平陆县 100MW 农光互补光伏发电项目

监理工程师通知单

编号: ZHJL-JLTZ-PL-194

主题: 关于集电线路安全距离相关事宜

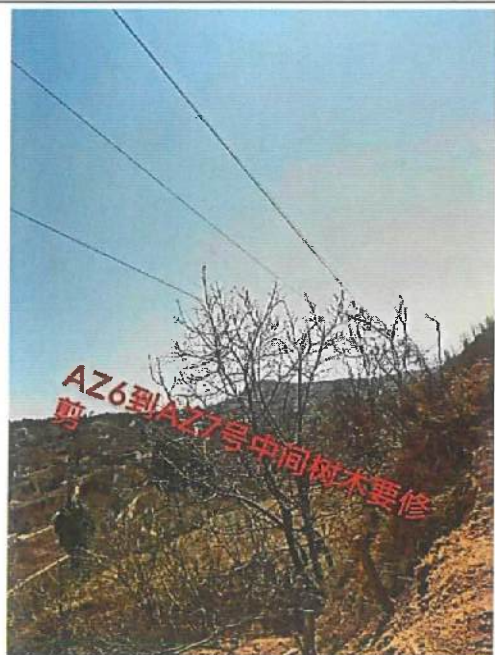
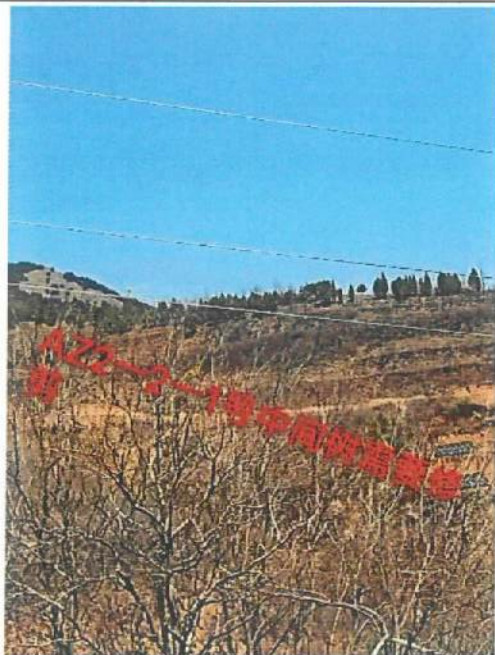
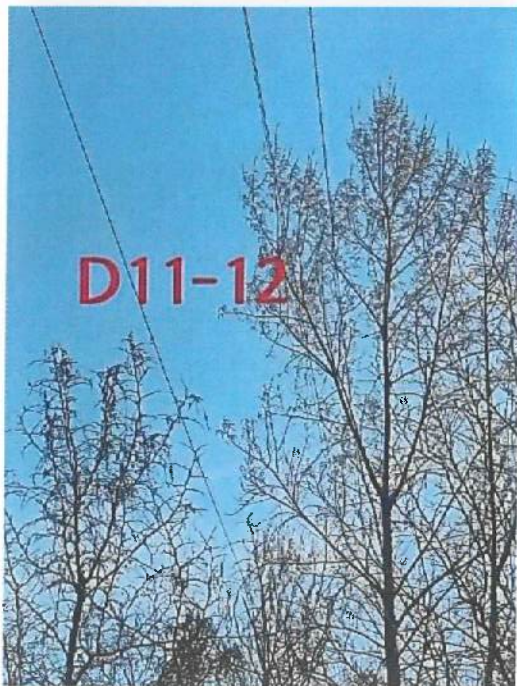
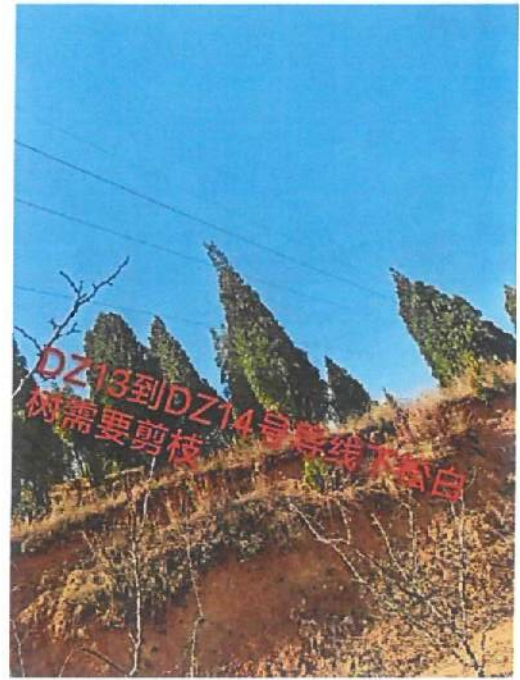
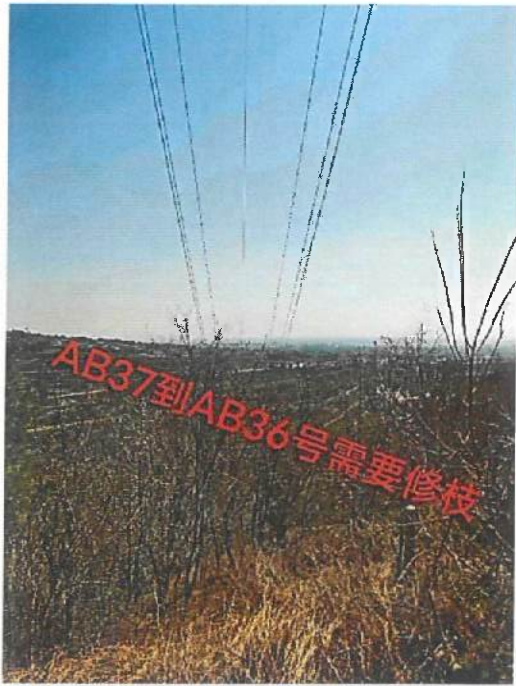
- 1、导线下方树枝需清理;
- 2、杆塔上鸟窝。

1. 导线下方树木需清理

现要求贵司 2 日内完成问题的消缺整改。确保集电线路运行的稳定与安全。

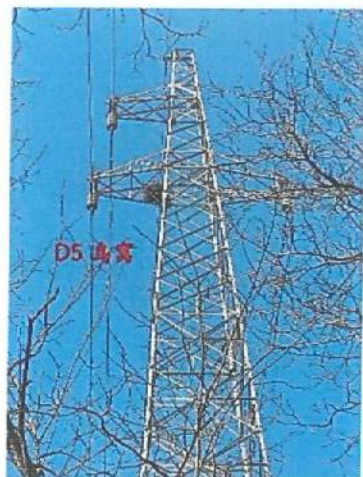
2、杆塔上有鸟窝

请贵司在收到本通知后立即安排整改，限在 2 日整改完成，并将整改结果书面回复我方。
